Bebauungsplan Rheinbach Nr. 54 „Gewerbe- und Büropark Nord II“ IV. Änderung

Behandlung der Stellungnahmen

B) Beteiligung gem. § 3 Abs. 2 und § 4 Abs. 2 BauGB

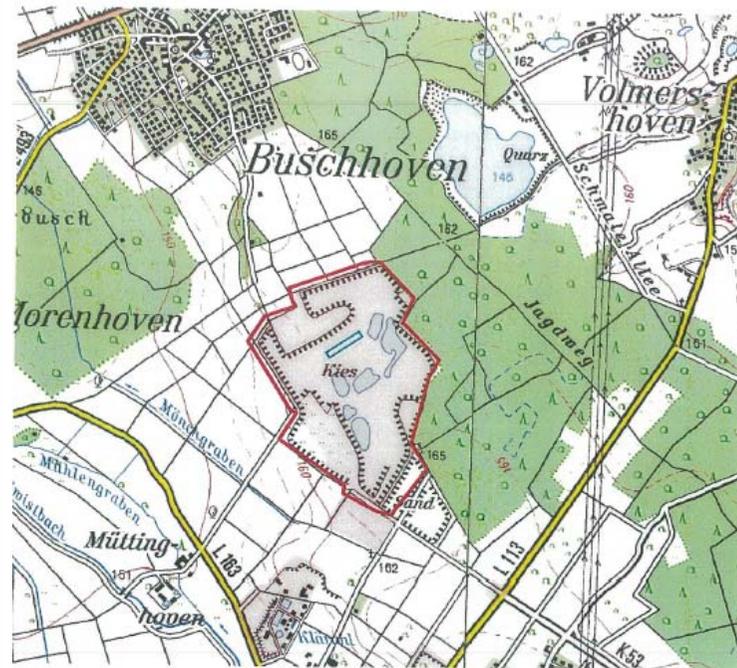
Die Fläche wird im nordwestlichen Bereich durch die eingangs erwähnten Ferngasleitungen berührt. Die Leitungen liegen in einem jeweils 8 m breiten Schutzstreifen (4m beiderseits der Leitungsachse). Die Schutzstreifen sind von jeglichen Einwirkungen (Bebauung, Bepflanzung etc.) freizuhalten.

Weitere Anregungen entnehmen Sie bitte dem beiliegenden Merkblatt der Open Grid Europe GmbH „Berücksichtigung von unterirdischen Ferngasleitungen bei der Aufstellung von Flächennutzungsplänen und Bebauungsplänen“.

| B 1.7 | <p>PLEDOC GmbH Leitungsauskunft Fremdplanungsbearbeitung Postfach 120255 45312 Essen</p> <p>Hier: Schreiben vom 08.12.2014</p> | <p>von der Open Grid Europe GmbH, Essen, und der GasLINE GmbH & Co. KG, Straelen, sind wir mit der Wahrnehmung ihrer Interessen im Rahmen der Bearbeitung von Fremdplanungsanfragen und öffentlich-rechtlichen Verfahren beauftragt.</p> <p>Die uns mit Ihren Zuschriften vom 31. Oktober dieses Jahres übermittelten Planunterlagen zur IV. Änderung des Bebauungsplanentwurfs Rheinbach Nr. 54 "Gewerbe- und Büropark Rheinbach Nord II" senden wir Ihnen als Anlage zurück.</p> <p>Von der IV. Änderung des Bebauungsplanentwurfs werden von uns verwaltete Versorgungsanlagen nicht betroffen.</p> <p>Hinsichtlich der geplanten umweltrelevanten Maßnahmen zur Vermeidung und Verminderung teilen Sie unter Ziffer 5.3.4 des Umweltberichtes mit, dass ein ökologischer Ausgleich innerhalb des Plangebietes nicht erbracht werden kann. Die Ablösung des Kompensationsdefizites soll durch Abbuchung vom Ökokonto der Stadt Rheinbach erfolgen. Die Ökopunkte zur B-Planänderung stammen von dem Naturschutzgebiet Flerzheimer Heide (ehem. Kiesabbaugebiet). Die Fläche liegt nach Auskunft Ihrer Dienststelle in der Gemeinde Swisstal-Buschhoven. Ein entsprechender Planauszug liegt diesem Schreiben bei.</p> | <p>Das Ökokonto der Stadt Rheinbach beinhaltet bereits durchgeführte Maßnahmen, die bereits im Zuge von ökologischen Aufwertungen und Renaturierungen des ehemaligen Kiesabbaus umgesetzt wurden. Die Leitungen einschließlich ihrer Schutzstreifen werden durch die Änderung des Bebauungsplanes nicht berührt.</p> <p>Beschlussempfehlung zu B1.7:</p> <p>Über die mit Schreiben vom 08.12.2014 eingegangene Stellungnahme B 1.7 der PLEDOC GmbH ist keine Beschlussfassung erforderlich.</p> |
